HENVENDELSER MODTAGET I HØRINGSPERIODEN

**FORSLAG TIL TILLÆG 1 TIL
LOKALPLAN 551
KALVEBOD BRYGGE VEST II**

Høringssvar

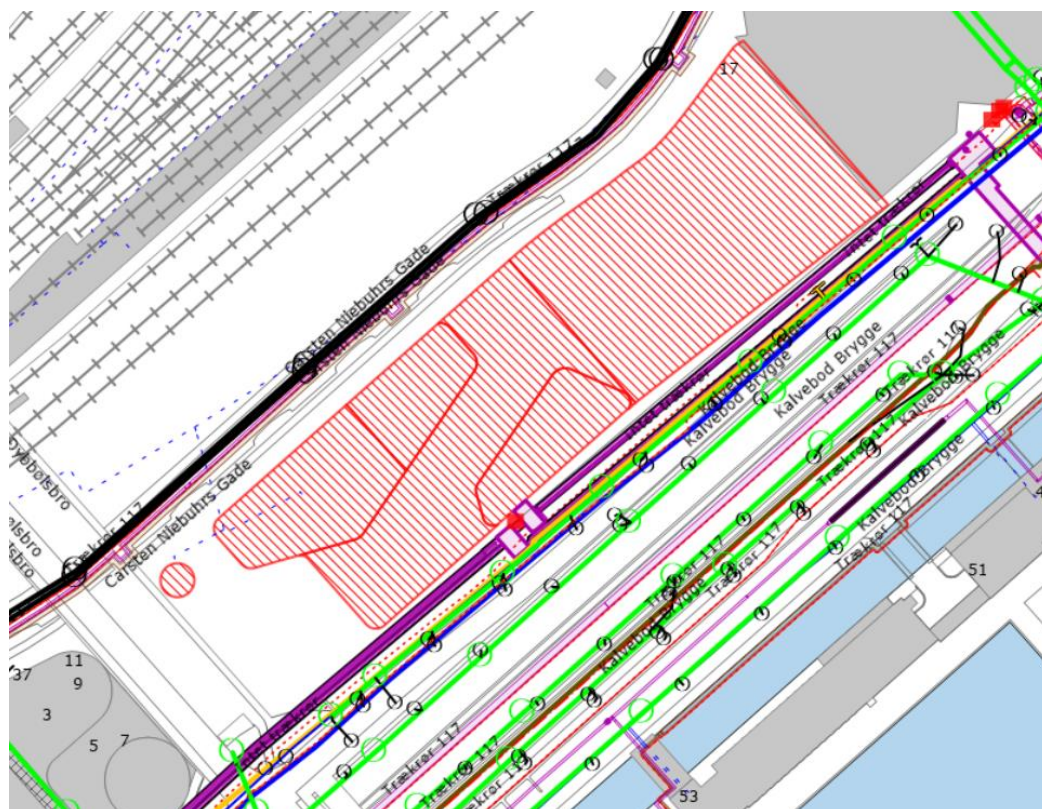
Kortet nedenfor viser lokalplanens byggefeltet samt HOFORs ledninger og anlæg i området.

Med lokalplan nr. 551, Kalvebod Brygge Vest II, blev der foretaget et arealudlæg, hvorefter en del af vejarealet for Kalvebod Brygge med vejlitra 7000do og 7000dn kunne nedlægges for at overgå til at være byggefelt for udvalgswarebutik. Endvidere blev der for et tilstødende areal foretaget arealudlæg for etablering af træer på gadeniveau.

Inden for det vejareal, som kunne nedlægges, er der placeret ledningsanlæg for HOFORs dampnet for hovedforsyning af Københavns Kommune med fjernvarme (lilla). Endvidere er der inden for det areal, som med lokalplanen blev udlagt til begrønning med træer, placeret transportledning for den almene vandforsyning (blå), som forstås af HOFOR.

Begge ledningsanlæg er kritiske i forhold til at opretholde forsyningsikkerheden, hvorfor havari på ledningsanlæggene i givet fald vil medføre forsyningssvigt for betydelige dele af forsyningsområdet. Der henvises iøvrigt til høringsvar fremsendt Københavns Kommune den 28. juni 2016 anført nummer 28 i bilag 5, som indgik ved Borgerrepræsentationens beslutning af 22. juni 2017 vedrørende lokalplan nr. 551, Kalvebod Brygge Vest II.

Udsnit af illustration fra Projekttillæg 2021 til Spildevandsplan 2018 – projekt "A1.7 Pumpestation ved fjernbusterminalen".

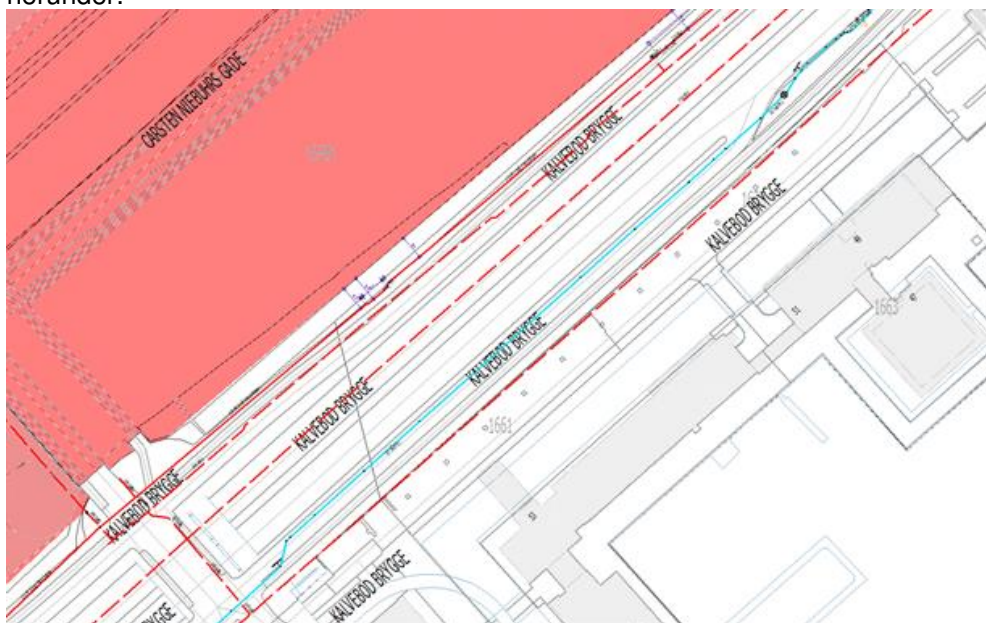
Vedrørende projekt "A1.7 Pumpestation ved fjernbusterminalen" fremgår det, at der foretages en arealreservation med permanent rådighedsindskrænkning for den del af området for tillæg 1 til lokalplan nr. 511, Kalvebod Brygge Vest II, der for ejendommen matrikelnummer 1695h, Udenbys Vester Kvarter, er beliggende nord for Carsten Niebuhrs Gade ud mod det jernbaneterræn.

HOFOR skal hertil bemærke, at arealreservationen ikke ses gentaget i tillæg 1 til lokalplan nr. 511, Kalvebod Brygge Vest II.
